### Service meddelande

AVD. 2	GRUPP 26	NR 206
-----------	-------------	-----------

BETR.  
Byte av upphängning för el-  
kylfläkt

### Byte av upphängning för elkylfläkt

2600030A

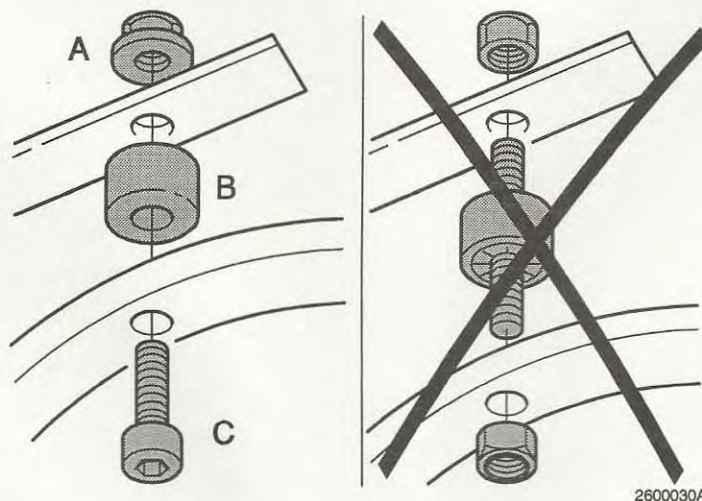
Detta servicemeddelande beskriver hur brustna gummikuddar för elkylfläkt ersätts med metalldistans och skruv med mutter. Åtgärd utförs på 200-serien av årsmodell 1991-1993 med luftkonditionering (AC) därför att stödkonsol togs bort och därmed kan gummikuddarna lättare gå sönder.

<b>A</b>	Flänslåsmutter	M6X7.3	949278-6	3 st
<b>B</b>	Distansbricka	8.4X18X10	948871-9	3 st
<b>C</b>	Insexskruv	M6X25	942314-6	3 st

2600029A

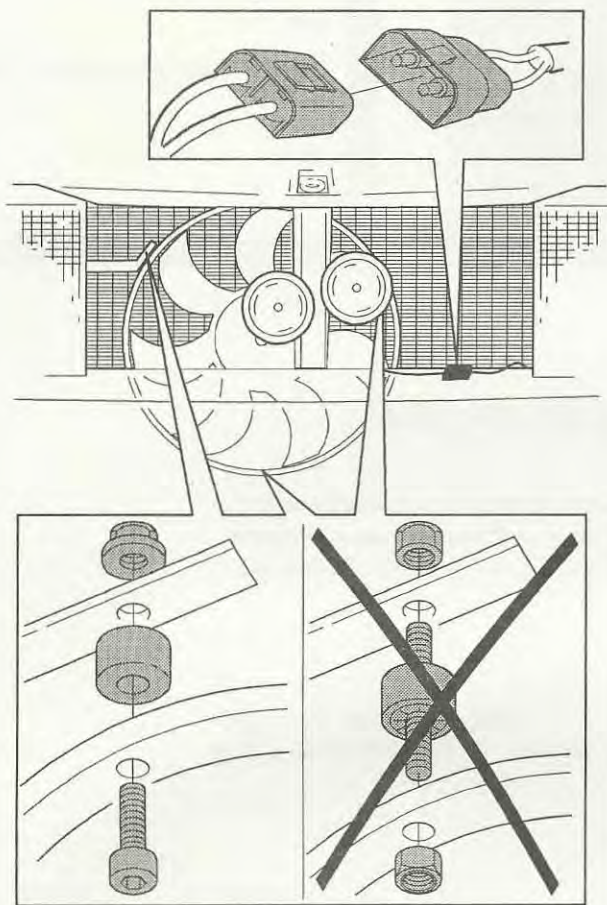
- grillen.
- kontaktdonet för elkyfläkten från stripklamman.
- kontaktdonet för elkyfläkten från ledningsmattans kontaktdon.
- elkyfläktens gummikuddar från infästningarna.
- gummikuddarna från elkyfläkten.

- Sätt dit elkyfläkten med de 3 nya insexskruvarna, distansbrickorna och flänslåsmutterna som styrning för fläktramen utan att dra fast dem (det kan orsaka spänningar om en mutter dras innan alla är ditsatta).
- Dra muttrarna var för sig och använd insexnyckel att hålla fast skruvarna med.

Snurra fläkten för hand och kontrollera att den har frigång.

- kontaktdon i ledningsmattans kontaktdon.
- kontaktdon i stripklamma.
- rostskyddsmedel på varje ny skruv och mutter.
- grillen.
